**Satzung über den Bebauungsplan Nr. 15 der  
Gemeinde Lüdersdorf "An der Mühlenstraße" für  
den südöstlichen Bereich des Ortsteils  
Lüdersdorf  
- Abwägungsbeschluss der Stellungnahmen zum  
Vorentwurf -**

**Sachverhalt**

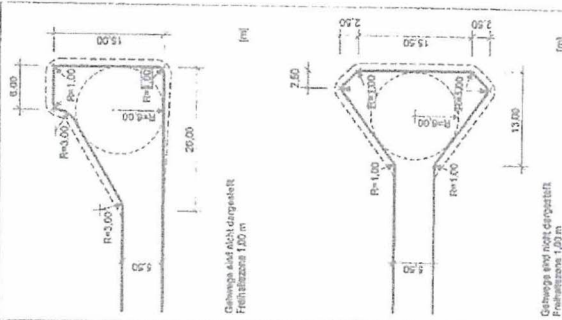
| lfd. Nr. | Stellungnahme von/vom   | Behandlung der Stellungnahmen  | Entscheidung/Beschluss                                |
|----------|---|--|---|
|          | <p>Abfalltonnen von bis zu 14 Wohnungen aus dem Plangebiet konzentriert im öffentlichen Bereich der Mühlenstraße abgestellt würden. Durch die neue vollautomatische Einsammeltechnik müssen zudem die Restmülltonnen nebeneinander mit Griff zur Straße und ausreichend Platz zueinander aufgestellt werden, so dass alle Tonnen zusammen rechnerisch ca. 8,40m x 0,75m Fläche benötigen würden. Diese Freifläche ist nicht vorhanden (→ siehe Beispielfoto Anlage 1).</p> <ul style="list-style-type: none"> <li>- Der öffentliche Teil der Mühlenstraße, speziell der Grünstreifen unmittelbar vor den jeweiligen Grundstücken, wird heute durch die dortigen Anwohner gepflegt (z. B. Rasen mähen, Unkraut entfernen, Schnee schippen, Sand fegen usw.). Die Pflege eines fremden Mülltonnenstellplatzes vor dem Haus wäre verständlicherweise nicht im Interesse der Anwohner und würde zur Einstellung dieser Pflegetätigkeiten und somit langfristig zur Verwahrlosung des Grünstreifens führen. Zudem würde sich niemand für etwaige Verunreinigungen durch heruntergefallenen und liegengelassenen Müll verantwortlich fühlen. Das gepflegte Ortsbild würde somit langfristig empfindlich gestört. Die Gemeinde müsste für Reinigungs- und Unterhaltsarbeiten aufkommen.</li> <li>- Die zukünftigen Bewohner des Plangebiets müssten ihre Tonnen bis zu 95m bergauf (!) zum öffentlichen Teil der Mühlenstraße schieben. Dies wäre unzumutbar.</li> <li>- Die Mühlenstraße ist heute eine Sackgasse ohne Wendemöglichkeit, so dass Abfallentsorgungsfahrzeuge mehr als 500m rückwärts (!) in die Mühlenstraße einfahren. Die Straße ist auf Grund eines Hügels nicht auf der gesamten Länge einsehbar, zudem ist sie nur 4m schmal. Rückwärtsfahrende Müllfahrzeuge stellen ein hohes Gefährdungspotential u.a. für viele spielende Kinder dar. Eine neue Stichstraße mit Wendemöglichkeit würde hier die lang ersehnte Möglichkeit des Vorwärtsfahrens in der gesamten Mühlenstraße bringen und damit die Sicherheit signifikant erhöhen.</li> </ul> <p><b>c. Lösungsanregung</b></p> <p><u>Im Plangebiet sollte eine ausreichend große Fläche in Form eines Wendekreises für Müllfahrzeuge geschaffen werden</u>, damit Abfallentsorgungsbetriebe das Plangebiet befahren und dort wenden können. Der erforderliche Durchmesser für solch einen Wendekreises soll gem. RAS 06 min. 22,5m (inkl. Freihaltezone) betragen (→ siehe Bild 59 Anlage 2).</p> <p>In Verbindung mit der Lösungsanregung unter Punkt 1 „<i>Fehlende Besucherparkplätze im Plangebiet</i>“ könnte als Kombination der in der Anlage 2 Bild 59 dargestellte Wendekreis gleichzeitig als Besucherparkplätze dienen.</p> <p>Die Planungen und Entscheidungen im Abstimmungsverfahren sollten daher mit Nachdruck dahingehend gelenkt werden, dass die Möglichkeit zum Befahren und zum Wenden im Plangebiets tatsächlich erfolgen kann.</p> | <p>zu 5.</p> <p>Eine veränderte Wendeanlage wird vorgesehen, um zukünftige Ansprüche zu berücksichtigen. Es wird jedoch nicht vorgesehen innerhalb der Wendeanlage Parkplätze vorzusehen. Darauf wird verzichtet aus Gründen der Sicherheit innerhalb des Gebietes. Für die Anordnung von Besucherparkplätzen gibt es im Plangebiet Möglichkeiten die genutzt werden sollen. Die können unmittelbar im Norden des Plangebietes südlich des Flurstücks 254/24 entstehen</p> | <p>Zu berücksichtigen Wendeanlage und Parkplätze.</p> |
